Conseil d'Établissement de Renens – Groupe de travail sécurité

Visite sur sites scolaires du 4 juin 2019

Simplon

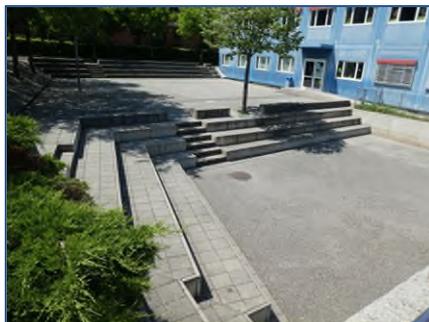
- Sur la droite, le mur à munir d'une rambarde
- Le couvert qui pourrait être prolongé

- Cour austère et escaliers relativement dangereux. À droite, la cour « modèle » de la Croisée.
